**Avis délibéré de l’Autorité environnementale sur le projet « Val de Serre » de renforcement du réseau public de transport d’électricité pour accueillir les énergies renouvelables à l’est de Laon (02)**

**n°Ae : 2024-69**

Avis délibéré n° 2024-69 adopté lors de la séance du 29 août 2024

Figure 2 : Schéma de raccordement du projet au sein du réseau électrique (source : dossier)

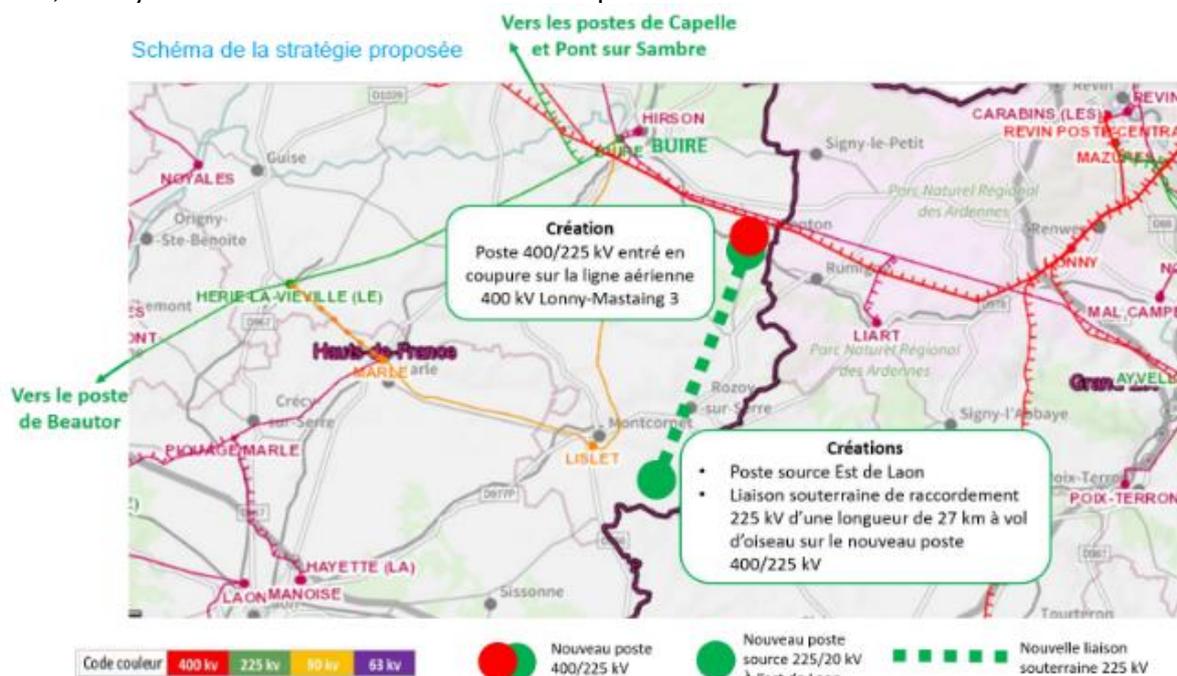
Le dossier n'est pas explicite sur la nécessité que l'ensemble des lignes présentes sur la figure 2 soit conservé dans un bon état de fonctionnement pour atteindre l'objectif de raccordement de la production d'EnR inscrite au S3REnR. L'éventualité d'interventions sur les autres lignes aériennes également nécessaires à l'atteinte de l'objectif n'est pas abordée dans le dossier.

***L'Ae recommande de décrire précisément l'ensemble des opérations de réhabilitation ou évolutions de lignes aériennes nécessaires ou prévues pour remplir l'objectif de raccordement de l'ensemble de la production d'EnR dans la zone « Est de Laon » inscrit au S3REnR.***
